福建一建·日月芳华（A3 地块）方案变更二

总平面规划图

总平面规划图

12#三层平面图

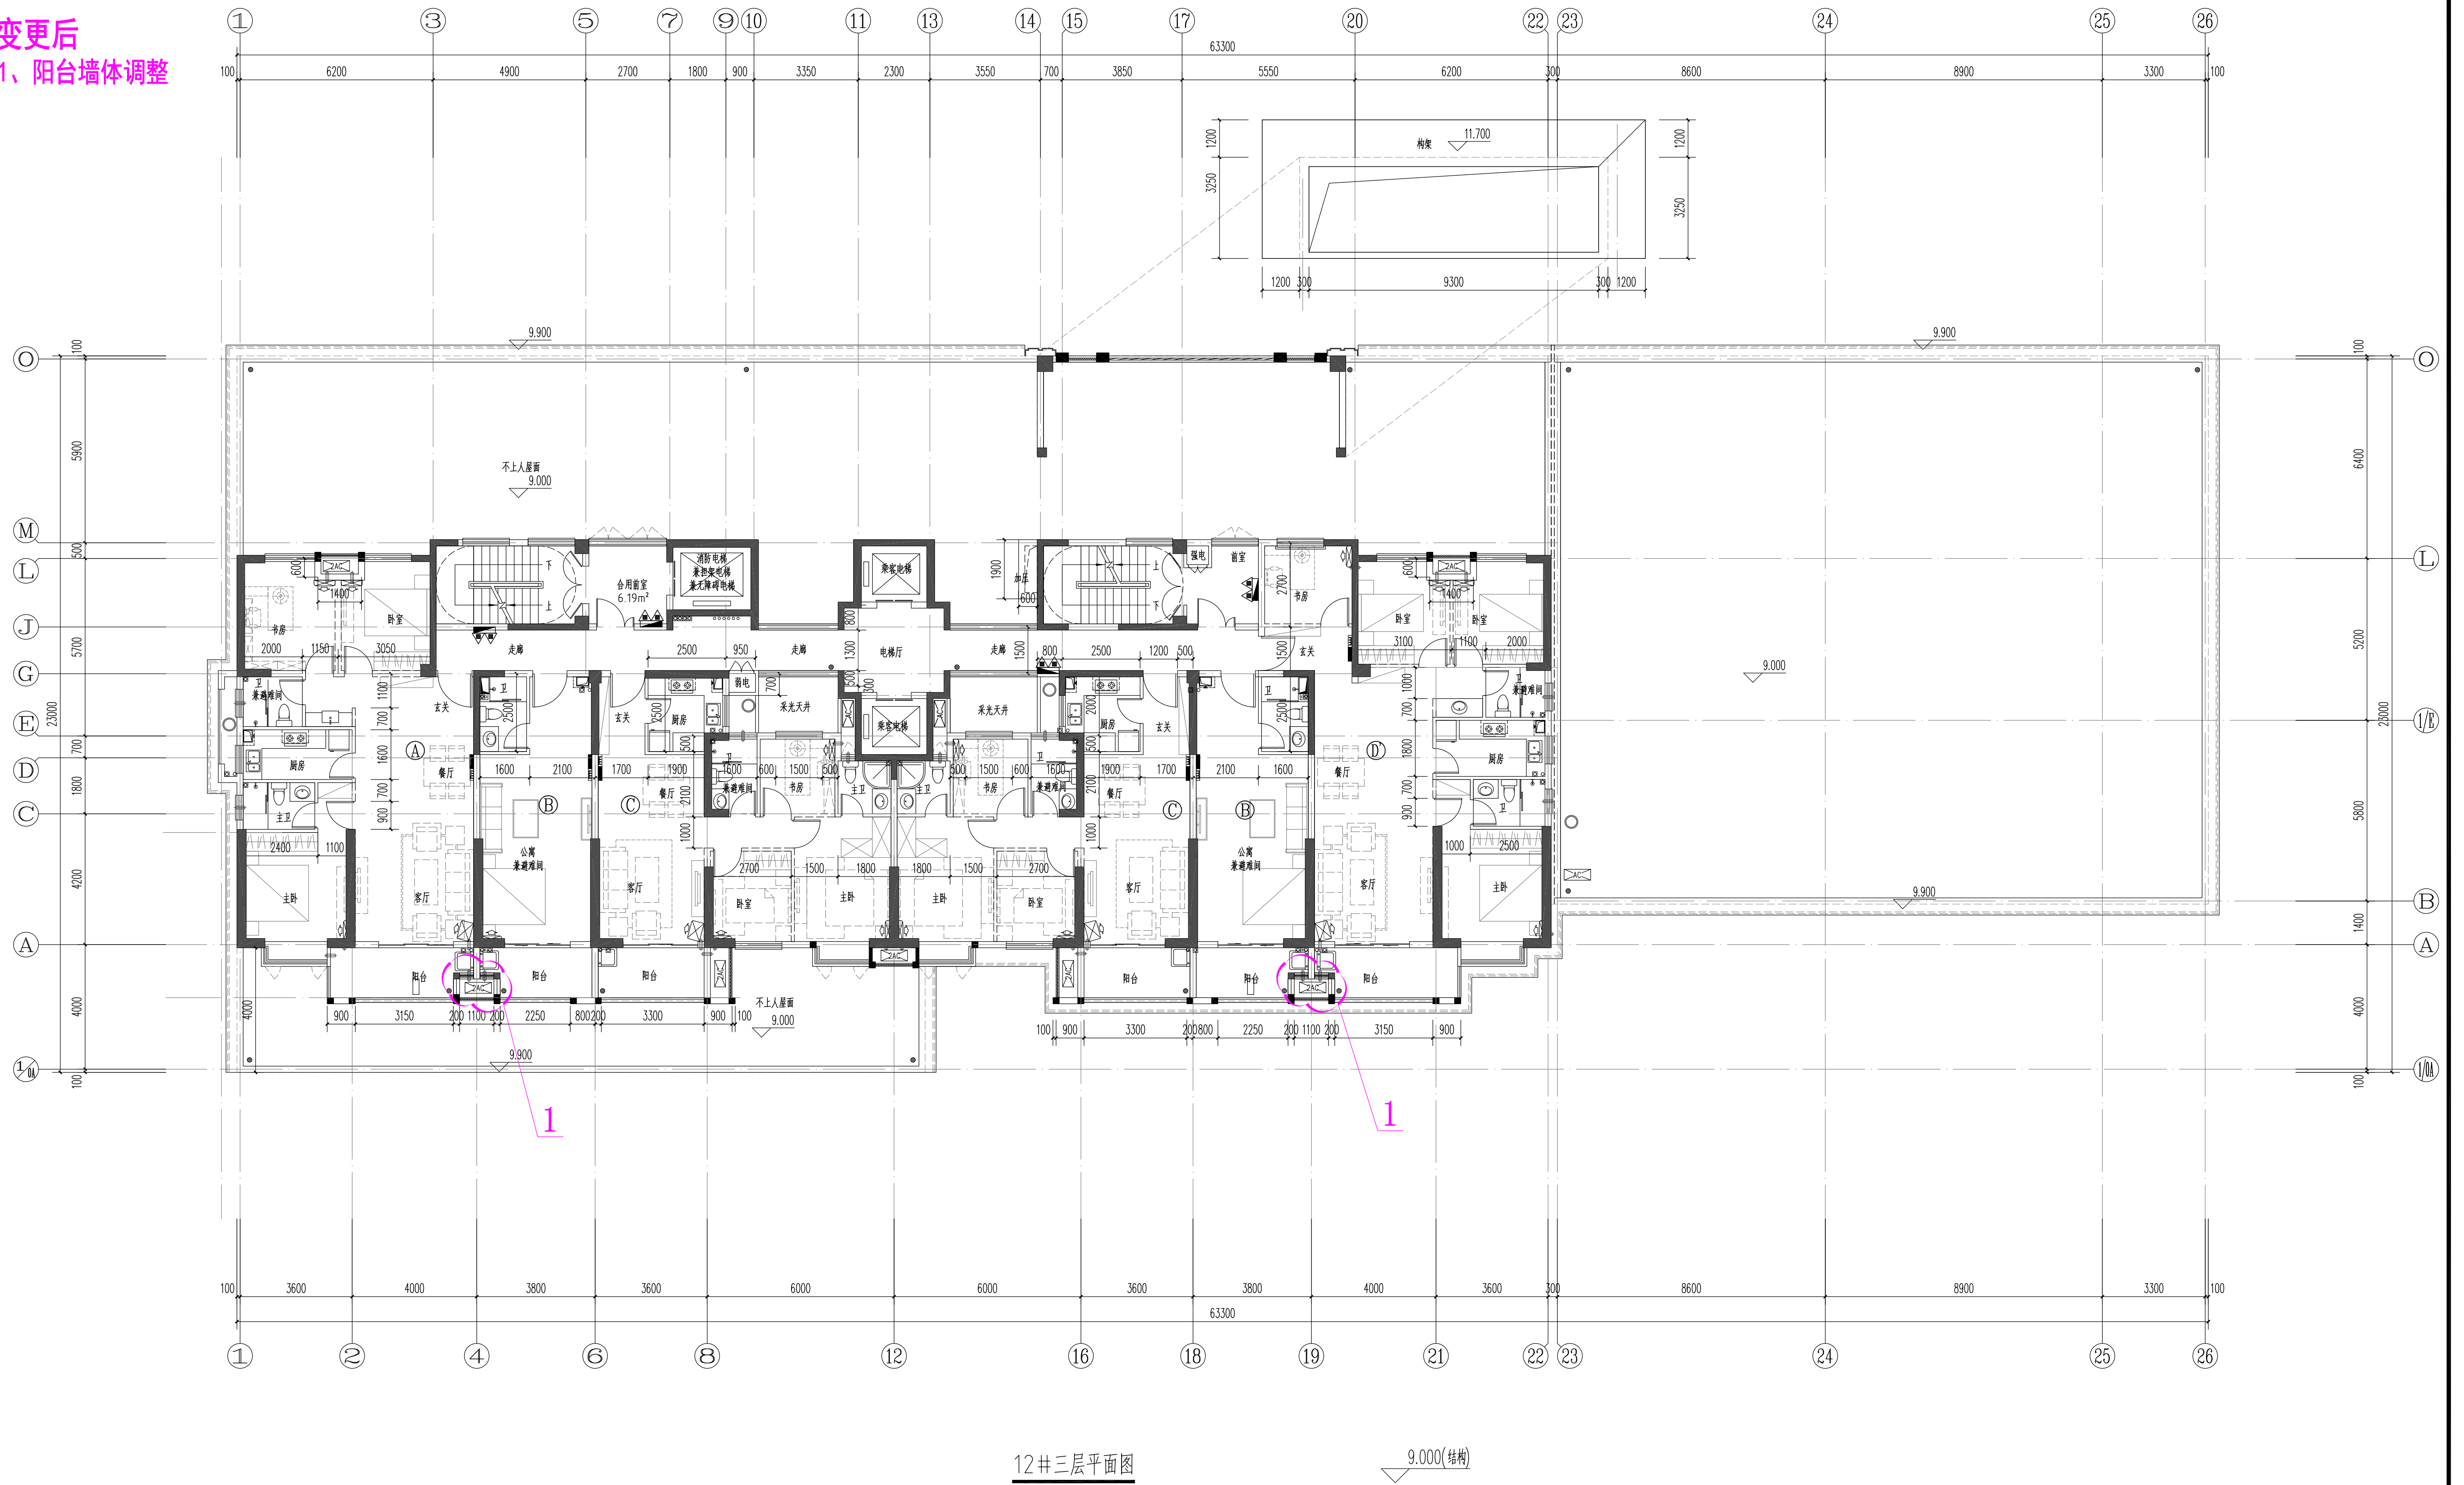
1、阳台墙体调整

12#四至三十一层平面图

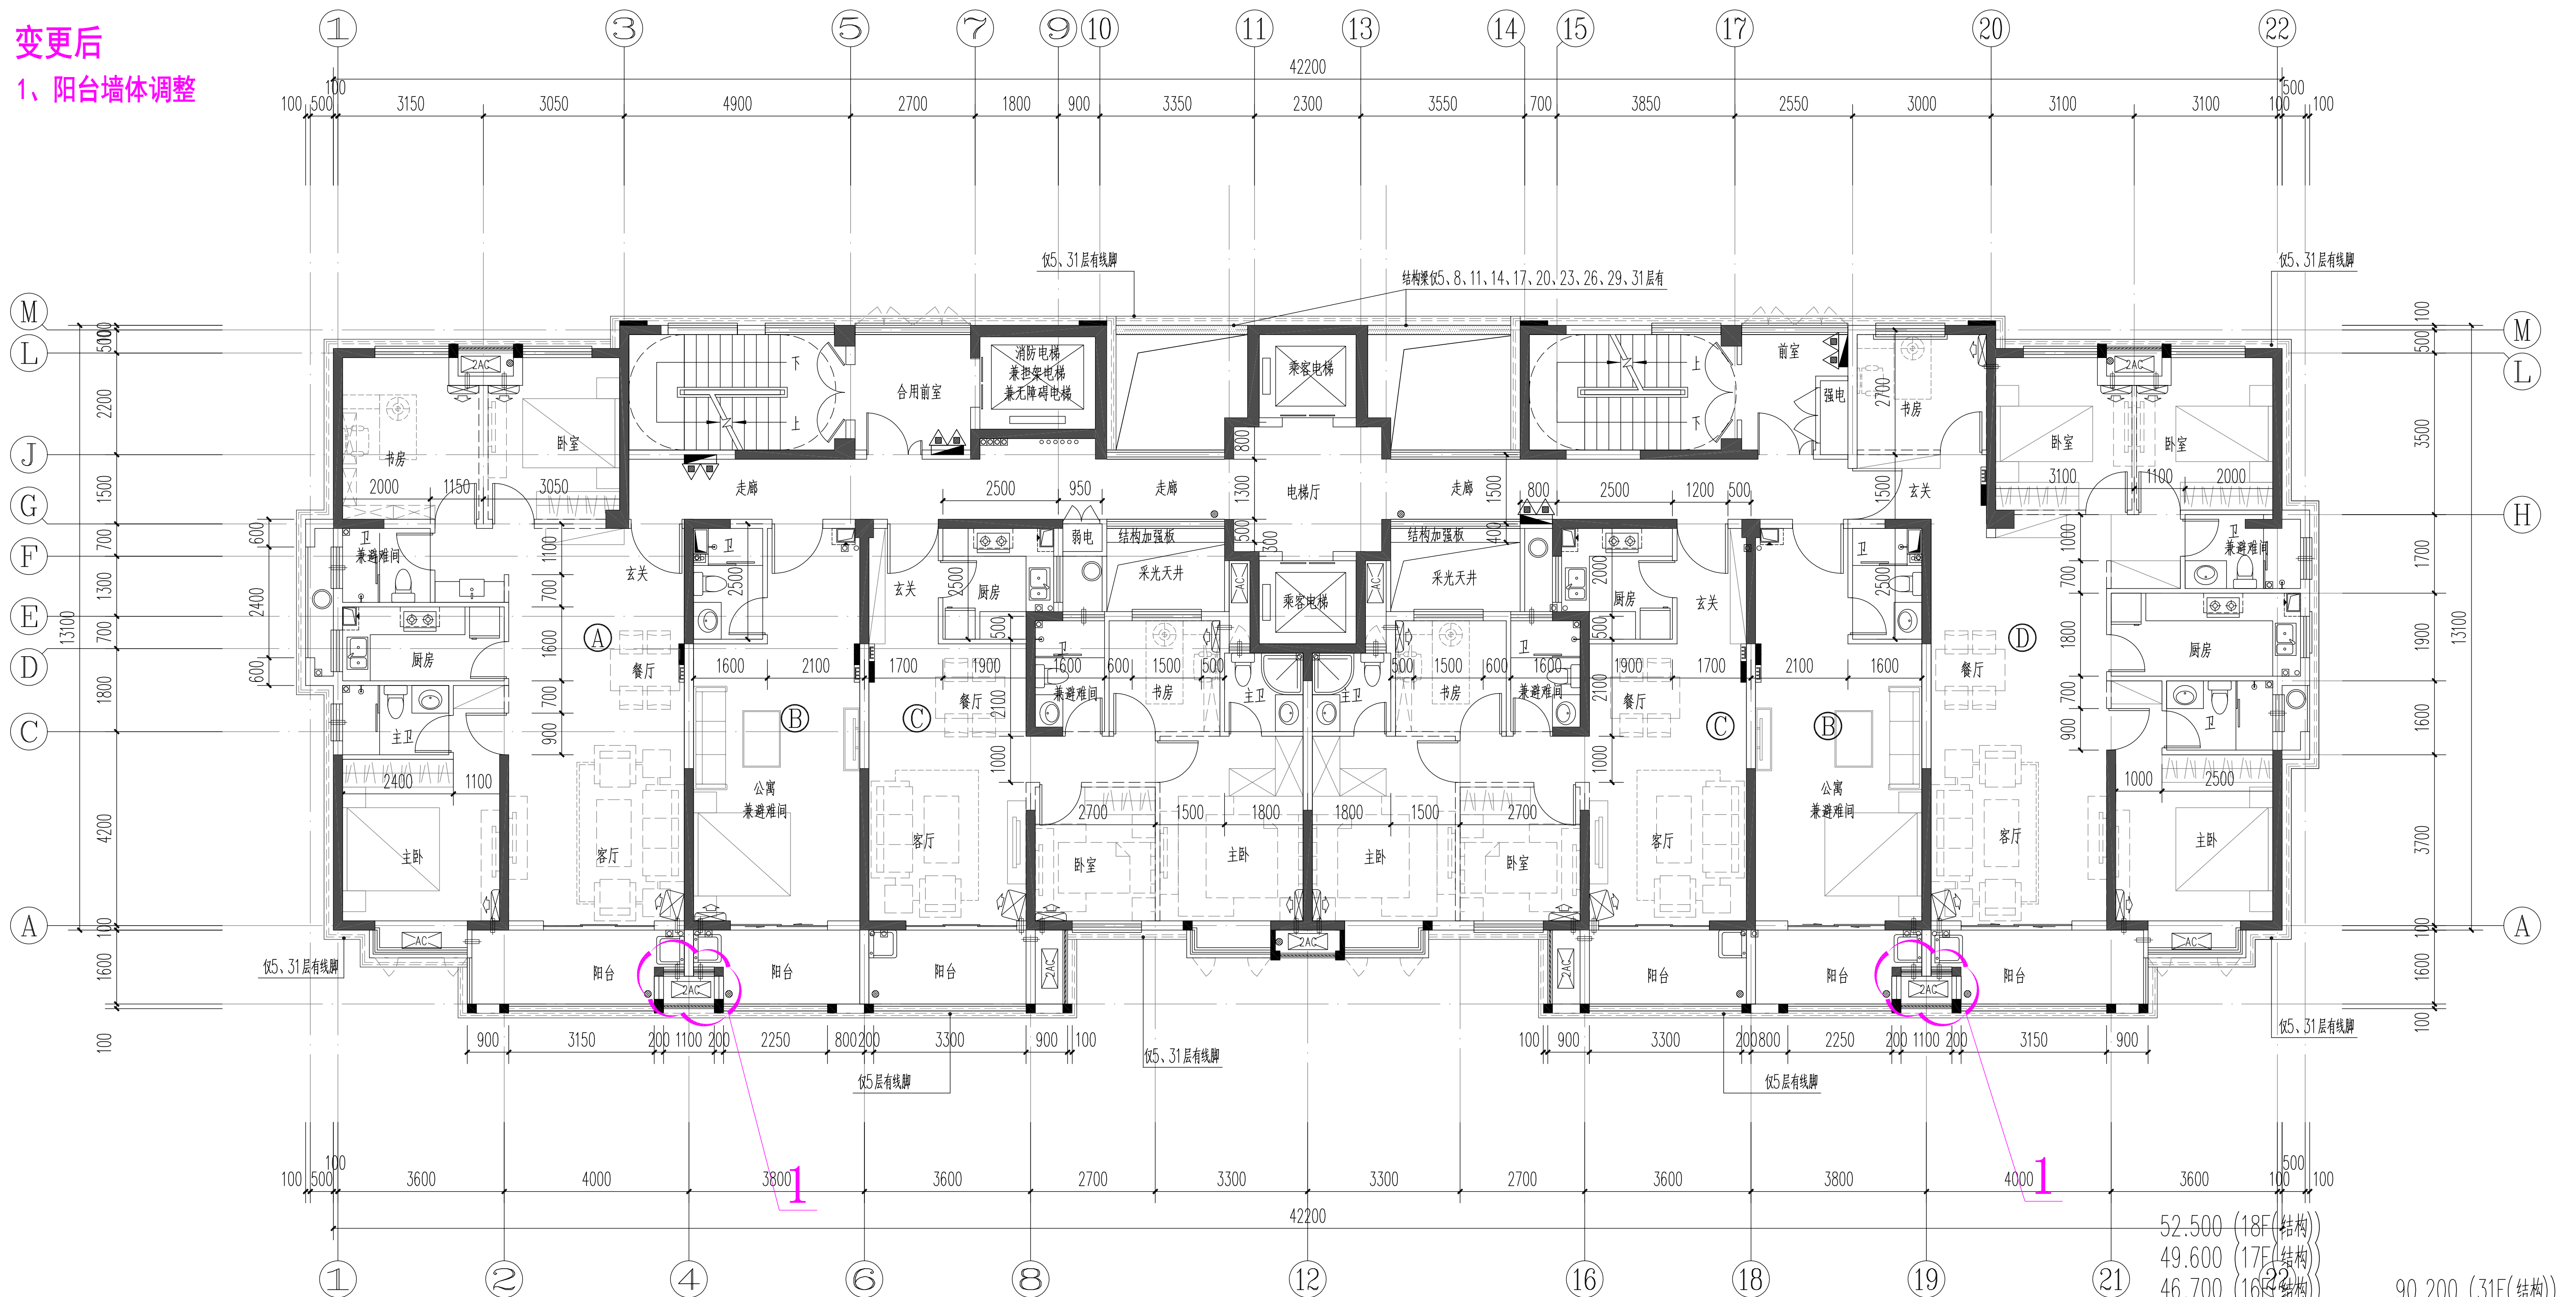
1、阳台墙体调整

12#三十二至三十三层平面图

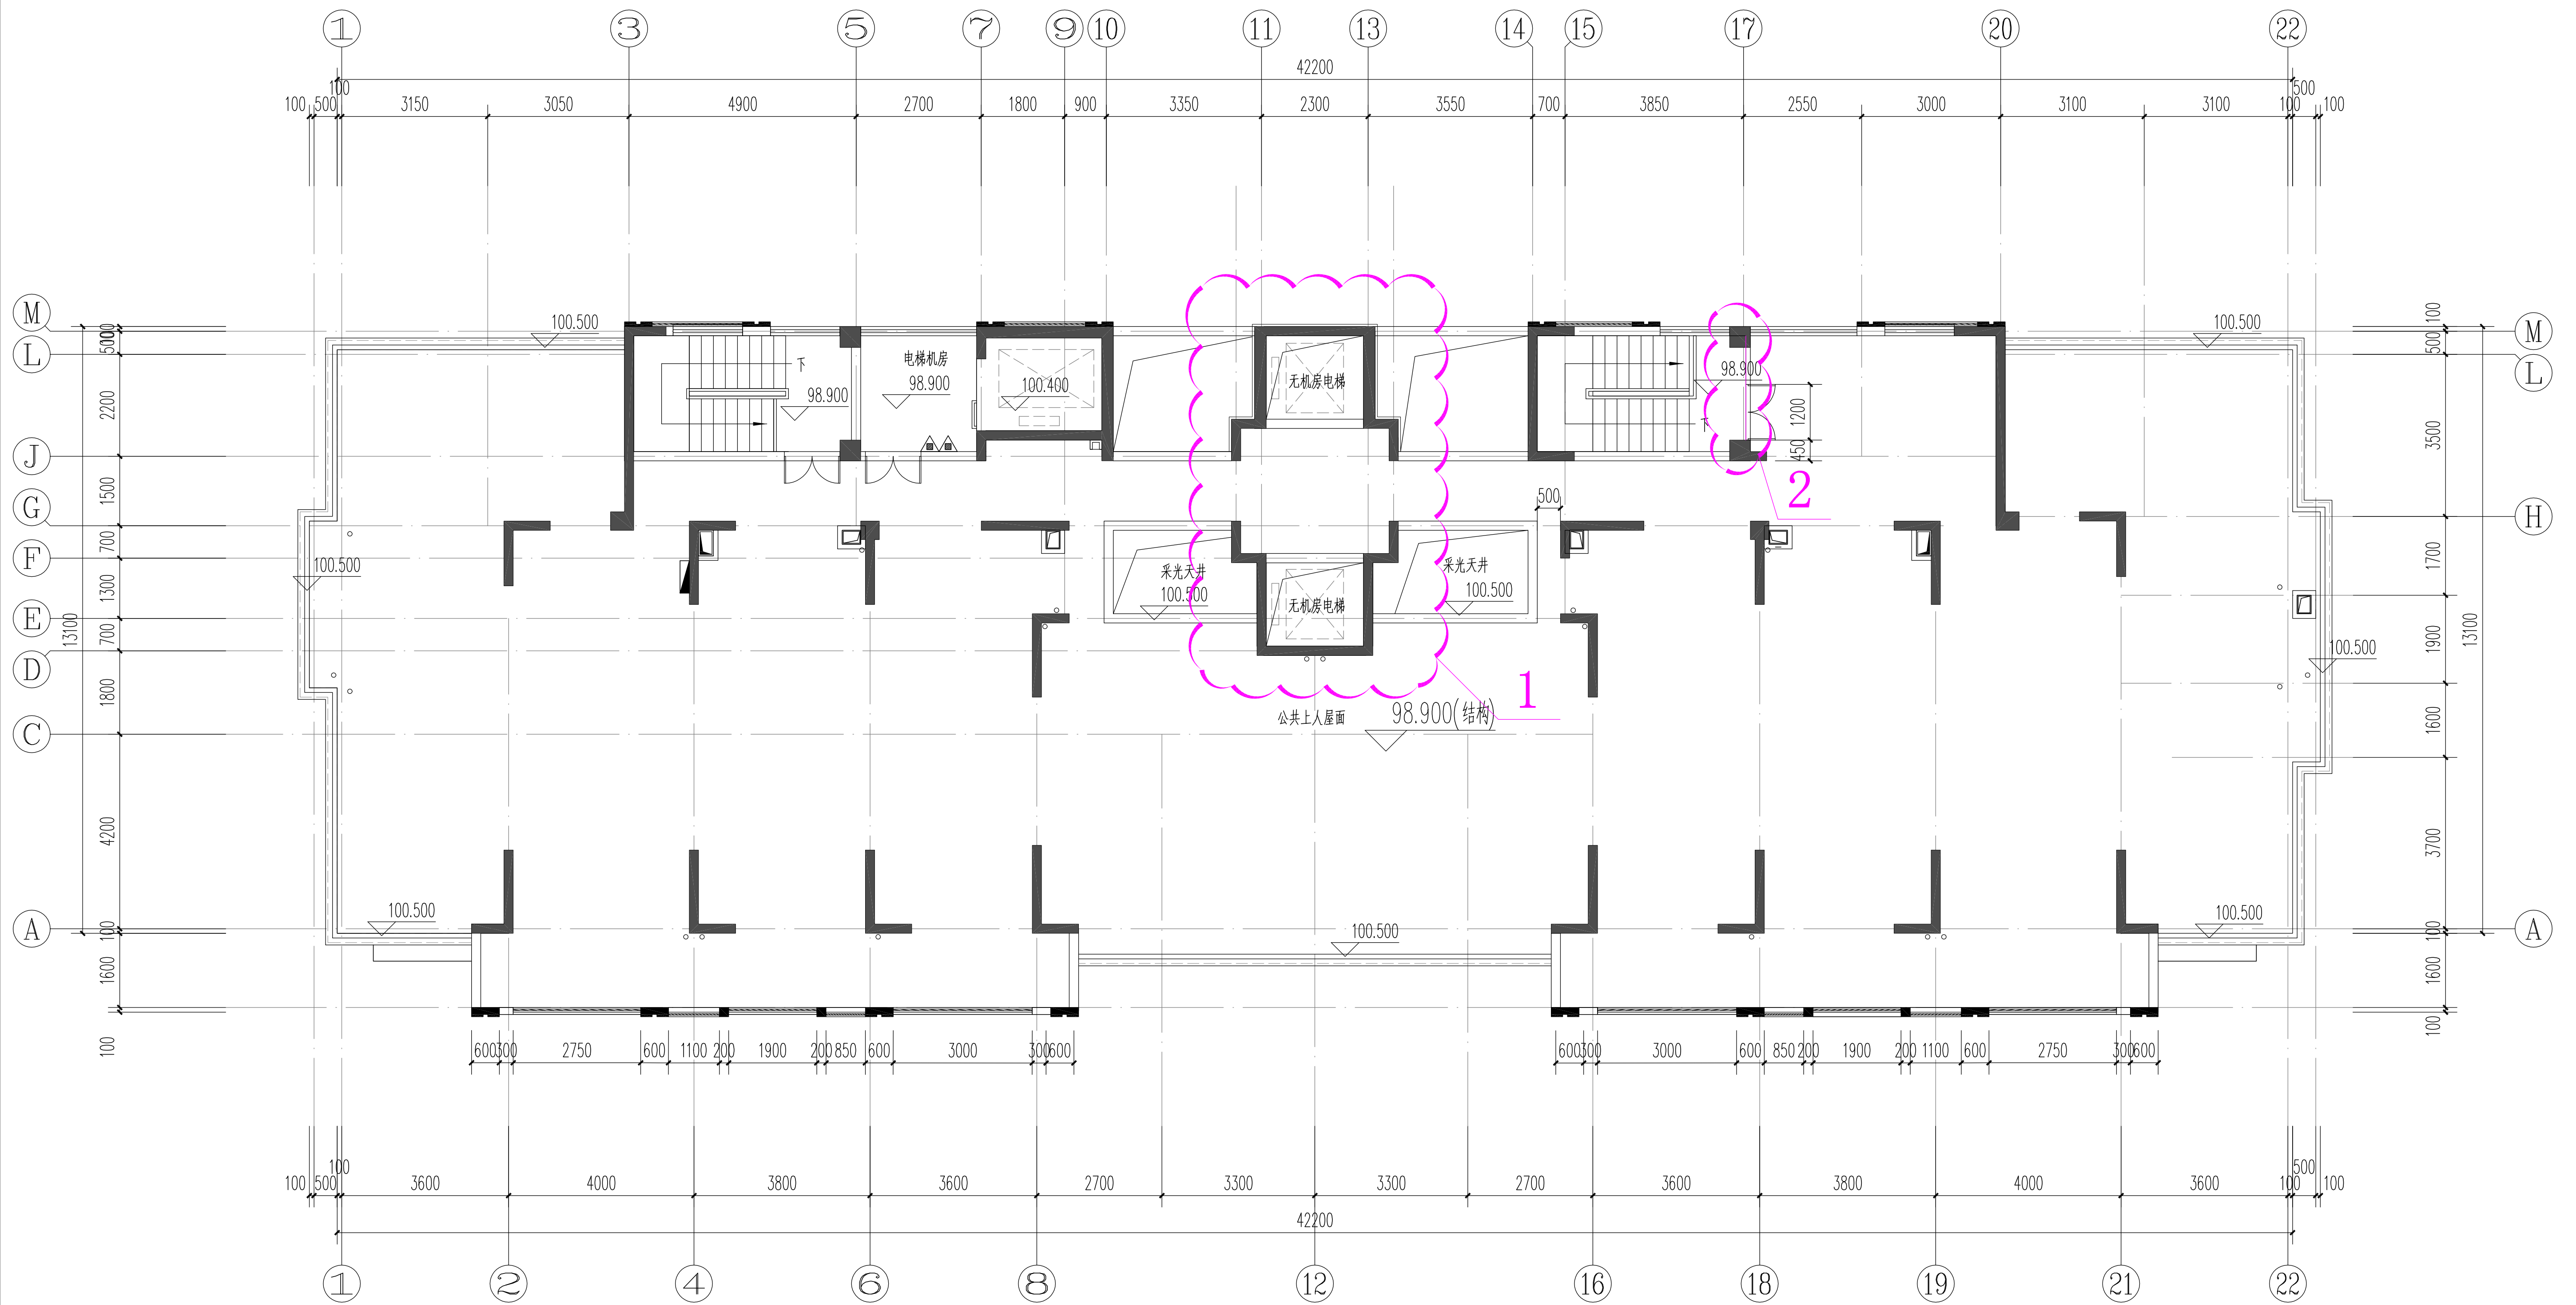
1、阳台墙体调整
